RESOLUCIÓN DIRECTORAL N° 00273-2019-OEFA/DFAI

EXPEDIENTE N° : 0352-2018-OEFA/DFAI/PAS
ADMINISTRADO : COMPAÑÍA MINERA BARBASTRO S.A.C.¹
UNIDAD FISCALIZABLE : MINA MARTA
UBICACIÓN : DISTRITO DE HUANDO, PROVINCIA Y
DEPARTAMENTO DE HUANCVELICA
SECTOR : MINERÍA
MATERIAS : COMPROMISOS AMBIENTALES
ARCHIVO

III.1. **Único hecho imputado: El titular minero realizó el recrecimiento del muro de contención de la laguna Huarangayoc sin considerar el diseño establecido en el ITS PCM Mina Marta, incumpliendo lo establecido en su instrumento de gestión ambiental**

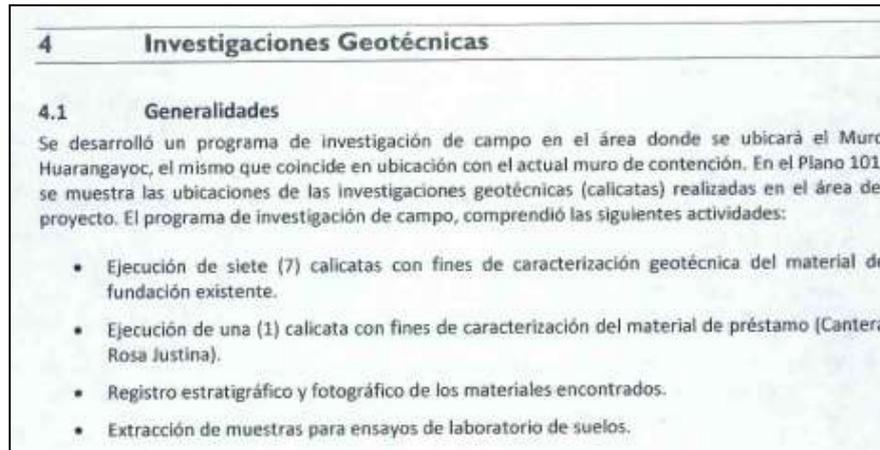
26. Al respecto, de la revisión del Primer ITS PCM Mina Marta en el numeral 9.2 – **“Descripción de los componentes a modificar”** señala que la construcción del muro se realizó hace 20 años y no se consideró una estructura para el manejo de excedentes y que, en el tramo central, el muro posee una altura de 1.70m y una zapata de aproximadamente 1 metro de altura, tal como se muestra a continuación²³:

La construcción del muro se realizó hace más de 20 años, y no se consideró una estructura para el manejo de excedentes. La geometría del muro corresponde a un típico muro de contención a gravedad, vertical en el paramento aguas arriba e inclinado en el paramento opuesto (0,225H:1V). En el tramo central, el muro posee una altura de 1,70 m, y una zapata de aproximadamente 1 m de altura. El ancho de la corona del muro existente varía ente 0,25 y 0,30 m.

28. De lo antes descrito, se tiene que el titular minero contempló en el Primer ITS PCM Mina Marta que el muro existente tenía una altura de 1.70m y zapata de 1 metro; asimismo, se realizó un trabajo de campo (ejecución de siete calcatas) para evaluar las condiciones actuales del funcionamiento del muro (fundación existente).

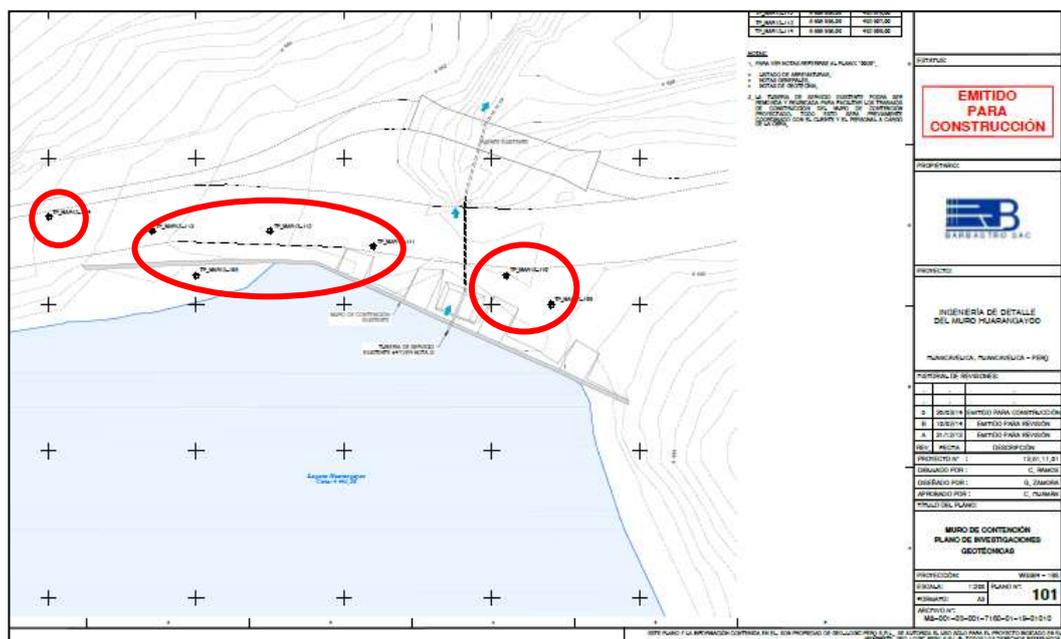
27. Asimismo, en el Primer ITS PCM Mina Marta se señala que el Estudio de Ingeniería de Detalle estuvo orientado a optimizar el funcionamiento de dicho muro y proveer la ingeniería de detalle necesaria para una estructura para el manejo de los fluidos excedentes en el cual se desarrolló un programa de investigación de campo en el área donde se ubicará el Muro Huarangayoc, el mismo que coincide en ubicación con el actual muro, el cual consistía, entre otros, la ejecución de siete calicatas con fines de caracterización del material de fundación existente, tal como se muestra a continuación²⁴:

2**Respuestas a RFI**

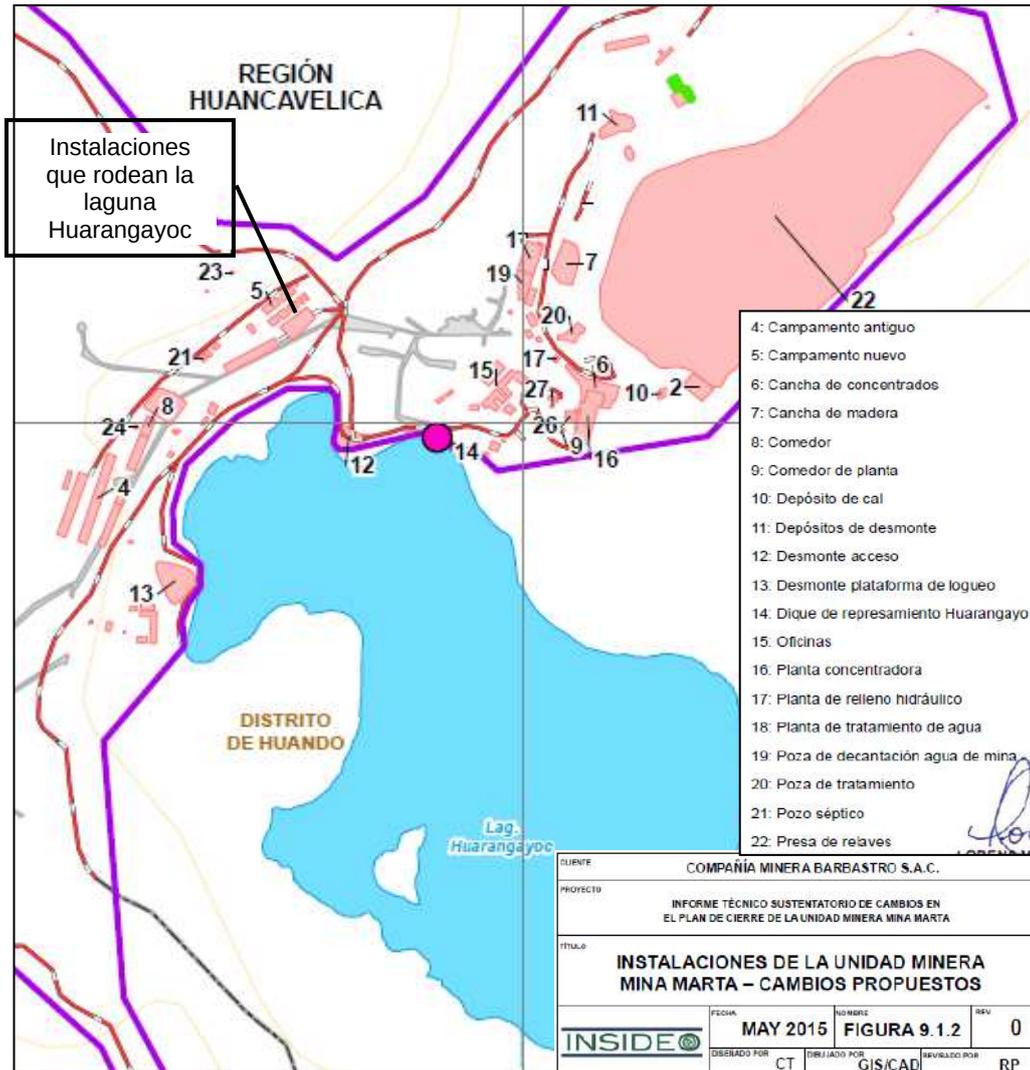
31. De la revisión de la Solicitud de Información presentada por la empresa Bouby²⁶ se verifica que el 19 de junio 2016 (cuando ya estaban en la excavación de la tercera fase) la empresa encargada de la construcción del muro de contención, señala que en el plano N° 113 - Muro de Contención, todo el largo del muro existente tiene zapata; sin embargo, en campo se observa que aproximadamente en un distancia de 10 metros, el muro no tiene zapata y su altura es de 0.95m, por lo que solicita al proyectista que envíe la ingeniería de detalle de acuerdo al muro existente en campo.

32. Con fecha 22 de junio del 2016 (3 días después de verificado que el muro existente no tenía zapatas), la empresa Geo-Logic (empresa de ingeniería), emite el Informe Técnico²⁷, en el cual señala que se ha elaborado un cambio de diseño del nuevo muro para este tramo, el cual señala las siguientes consideraciones:

De acuerdo a las condiciones del muro encontrado en campo entre la coordenada N8 598 993.033, E493 912.961 y el eje "A", se ha elaborado un cambio en el diseño del nuevo muro para este tramo, en base a esto, se deberá considerar lo siguiente:

- La excavación se deberá realizar hasta encontrar un adecuado nivel de fundación para proceder a colocar la cimentación del nuevo muro;
- El muro se colocará delante del muro antiguo;
- La geometría del nuevo muro será tal como se muestra en la figura.
- Se omite el uso de anclaje en caso no se encuentre roca por debajo del muro (Respuesta al RFI 03);
- Se ha designado al ingeniero Anibal Quiroz (quien estará llegando el día de hoy) para que realice una evaluación en campo y se determine en coordinación con el Ingeniero Residente el proceso constructivo más adecuado.

33. De lo descrito en el párrafo anterior, se tiene que es durante los trabajos de excavación, donde el titular minero verifica que los últimos diez metros del muro no cuenta con zapata.

34. Al respecto, se tiene que lo evidenciado en campo por la empresa constructora respecto a la ausencia de zapatas en el muro existente, califica como un hecho fortuito, puesto que para el diseño del nuevo muro de contención, tal como se detalló en el considerando 27 de la presente resolución, el titular minero realizó un estudio de ingeniería el cual realizó, entre otros, calicatas ubicadas a lo largo del muro existente; sin embargo, en dicho estudio no se pudo determinar la ausencia de zapatas en un tramo del muro existente.

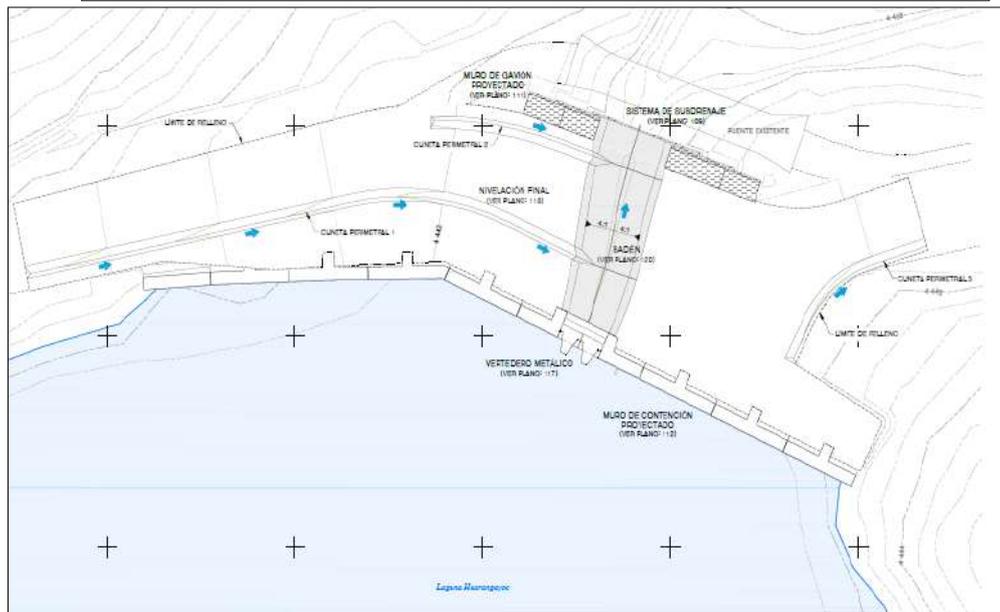
37. Por otro lado, el titular minero señaló en su escrito de descargos al Informe Final que de los reportes diarios emitidos se evidencia que dentro de las actividades desarrolladas para proceder con el recrecimiento del muro se incluyen a las juntas de expansión en muros con wáter stop 6', de acuerdo al siguiente detalle:

Fotografía 4: Colocación de acero de refuerzo y wáter stop de 6".

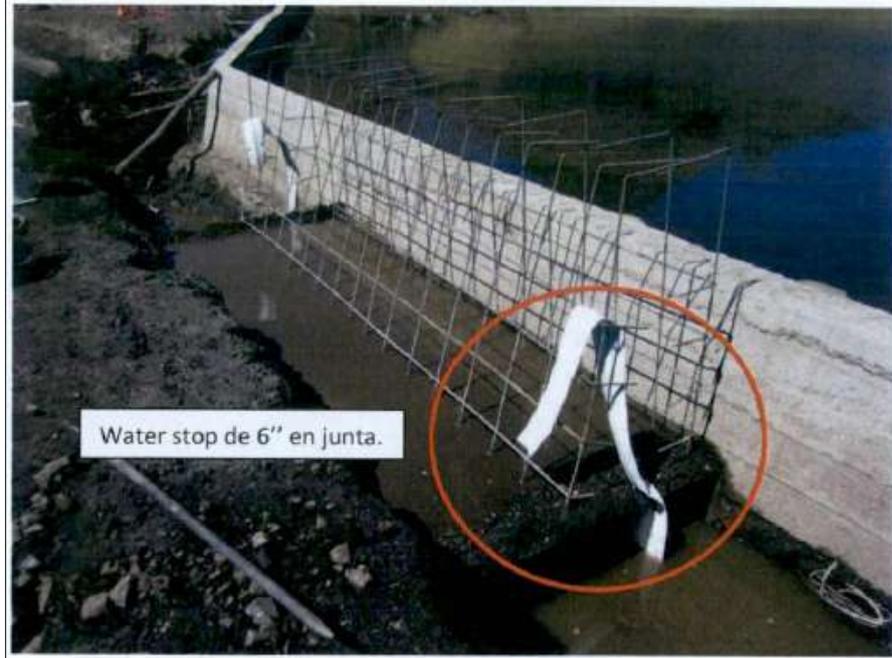
39. Asimismo, del análisis de las fotografías presentadas en el Anexo 4²⁹ del escrito de descargos al IFI, las cuales muestran las fases del momento constructivo se evidencia que se proveían las juntas de dilatación mediante *water-stop* tal como lo indicaba el Primer ITS PCM Mina Marta, por lo que, en las fotografías del muro ya construido se evidencia divisiones que corresponden a las juntas de dilatación con *water-stop* de 6" el cual a pesar de que cuyo color se asemeja al del muro de concreto, logra observarse, evidenciándose a lo largo del muro, tal como se muestra a continuación:

40. De las fotografías antes expuestas, se evidencia que el muro construido cuenta con las juntas de dilatación de acuerdo a como lo indica el Primer ITS Mina Marta, el cual otorga estabilidad al muro toda vez que, su función es asegurar una perfecta estanqueidad hidráulica en presencia de presiones y otorgar la capacidad de absorber las tensiones mecánicas.

41. Por lo tanto, de lo antes descrito se tiene que el titular minero construyó el muro de contención con las juntas de dilatación con wáter stop, de acuerdo a lo establecido en el Primer ITS PCM Mina Marta; asimismo, si bien el cambio de diseño final del muro muestra un bloque concreto y no nueve bloques de concreto, este cambio de diseño no afecta la finalidad para el cual fue construido.
